Mission régionale d'autorité environnementale

**Avis de la mission régionale
d'autorité environnementale
Hauts-de-France
sur le projet de parc éolien
de la société « Parc éolien de la vallée du Pan »
sur la commune de Marcy-sous-Marle (02)
étude d'impact du 8 avril 2021**

n°MRAe 2022-6614

Localisation du projet entouré en violet et des parcs proches (source : base de données de la DREAL)

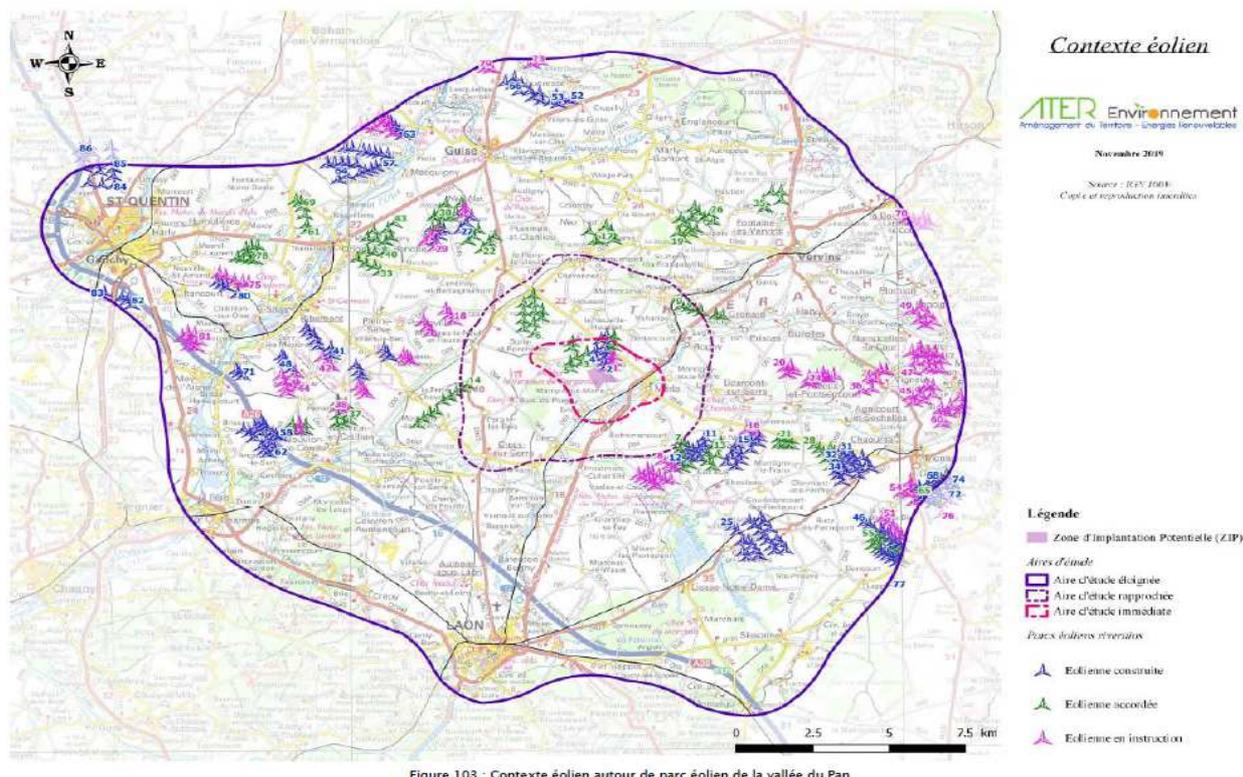
Le projet s'insère à proximité immédiate et en continuité de quatre parcs éoliens construits ou accordés, les quatre Bornes I et II neuf éoliennes, à 629 mètres de l'éolienne E1, Champcourt six éoliennes à 800 mètres, le Mazurier quatre éoliennes à 1200 mètres et d'un parc indiqué comme en instruction mais actuellement en travaux, les Marnières trois éoliennes à 300 mètres (Annexe expertise paysagère page 35).

Le dossier ne présente pas les caractéristiques détaillées de ces différents parcs (implantation, caractéristiques des éoliennes, raccordements au réseau, etc.) avec une carte les rassemblant. De nombreuses cartes ne reportent pas tous les parcs déjà construits alors que l'analyse de l'impact environnemental du projet doit se faire à l'échelle de l'ensemble de ces parcs.

L'autorité environnementale recommande de présenter de manière détaillée l'ensemble des cinq parcs construits, autorisés et en instruction se trouvant à proximité immédiate et de les prendre en compte dans l'ensemble de l'évaluation environnementale.
